Bauleitplanung der Stadt Rinteln, Stadtteil Krankenhagen

Bebauungsplan Nr. 9

„Freiflächen-Photovoltaikanlage - Auf dem Berge“

Vorschläge zum Umgang mit den eingegangenen Stellungnahmen zu den Verfahrensschritten:

Bild 2: Nummerierung der Flächen

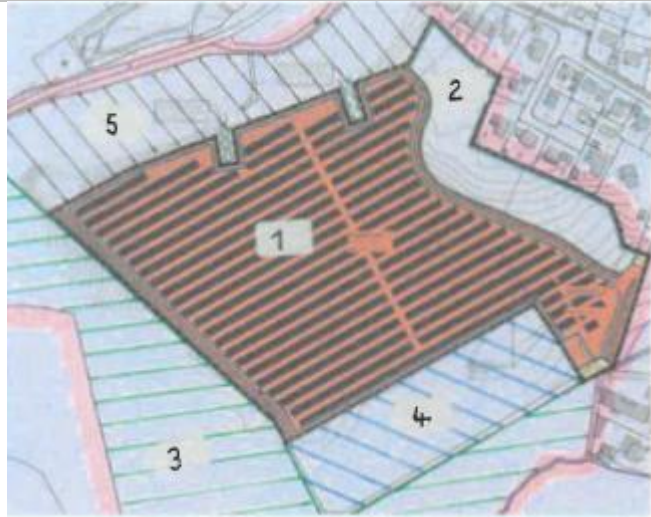
Die Eintragungen in NIBIS Kartenserver zeigen, dass es vor dem Hintergrund des Standortkonzepts keinen Grund gibt, die Fläche 4 nicht in Anspruch zu nehmen. In dem die Fläche 4 in Anspruch genommen wird, muss der Vorhabenträger keine relevanten Einbußen bei den Flächen hinnehmen, wenn er mehr Abstand zur Wohnbebauung hält. Er kann auf die Fläche 4 ausweichen,

Im Vergleich zu den umliegenden Flächen verbleibt eine höhere Boden- und Ackerzahl für die hier als Fläche 4 bezeichnete Ackerfläche. Diese ist entsprechend dem Vorsorgegebiete für die Landwirtschaft und allgemein aufgrund ihrer Wertigkeit für die Landwirtschaft zu erhalten. Die vorliegende Aussage des Einwenders widerspricht damit den Ausführungen zu den Punkten 1, und 4.1. Zudem ist dieser Teil des Flurstücks weniger anthropogen überprägt und liegt außerhalb der Altlasten/ Deponiefläche.

Im Rahmen der Bürgerversammlung hat der Landwirt deutlich zum Ausdruck gebracht, dass die Fläche 4 weiterhin ackerbaulich genutzt werden soll. Darüber hinaus ist der Vorhabenträger in Bezug auf das geforderte Abstandserfordernis den Anwohnern deutlich entgegengekommen. In der Fassung der Plankarte zum Vorwurf der Planung betrug der Abstand zwischen den Modulflächen und den Grundstücksgrenzen der benachbarten Wohngebäude 50 m. In der Entwurfsfassung der Planung wurde dieser Abstand auf 75 m bis 100 m erhöht. Bezogen auf die der PV-Freiflächenanlage zugewandten Fassadenseiten beträgt der Abstand sogar zwischen 87 m und 115 m. Aufgrund der nochmaligen Reduzierung der PV-

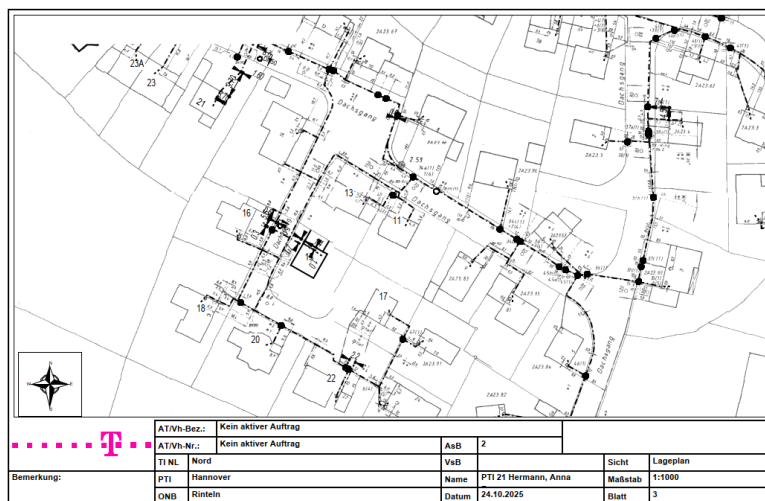
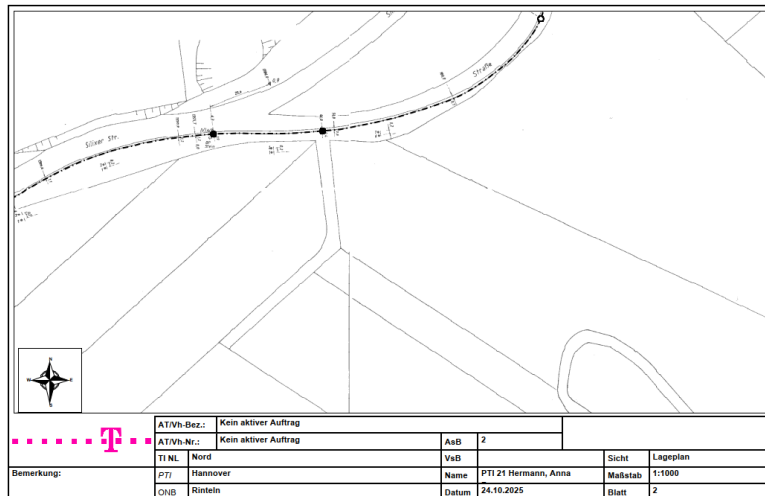
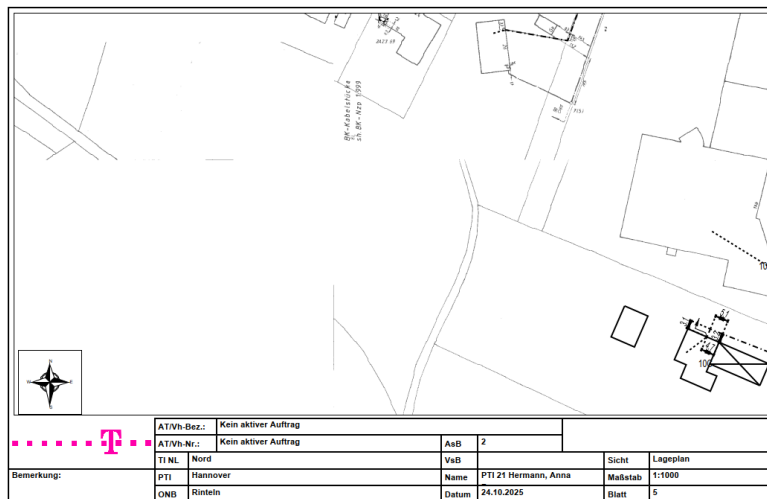
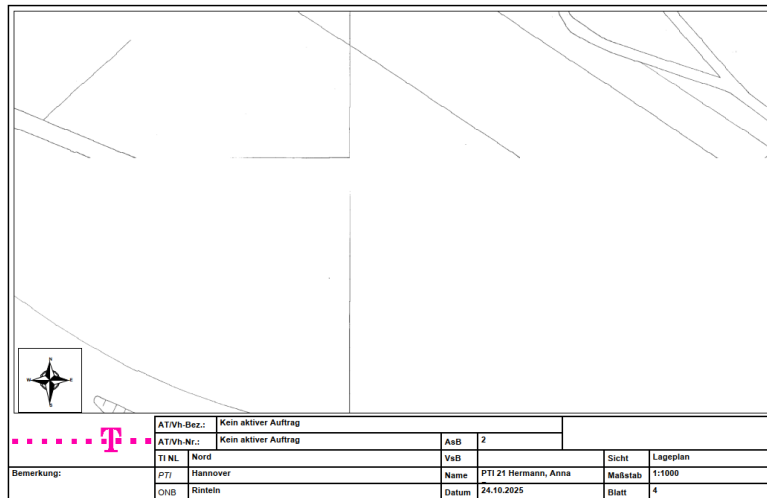
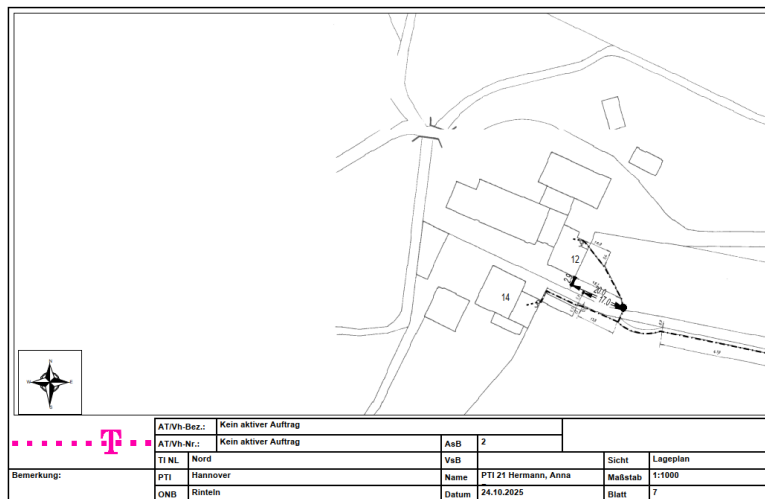
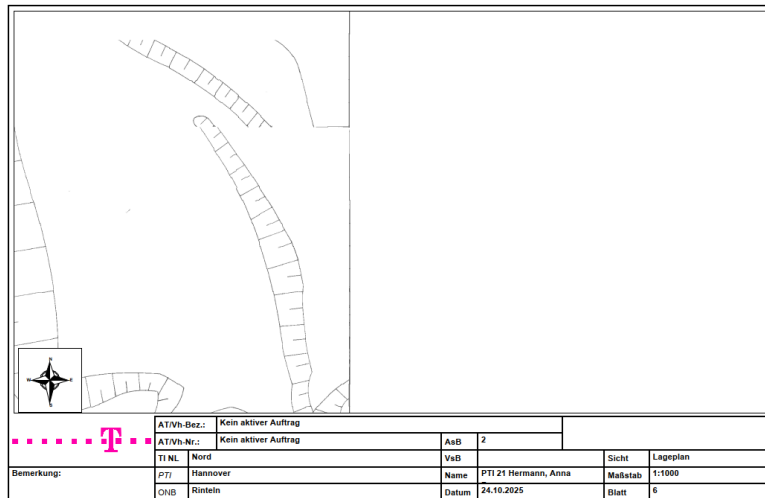
Durch den Bebauungsplan Nr. 9 Freiflächen-Photovoltaikanlage - Auf dem Berge, Stadt Rinteln, OT Krankenhagen werden die Interessen der Telekom zurzeit nicht berührt.
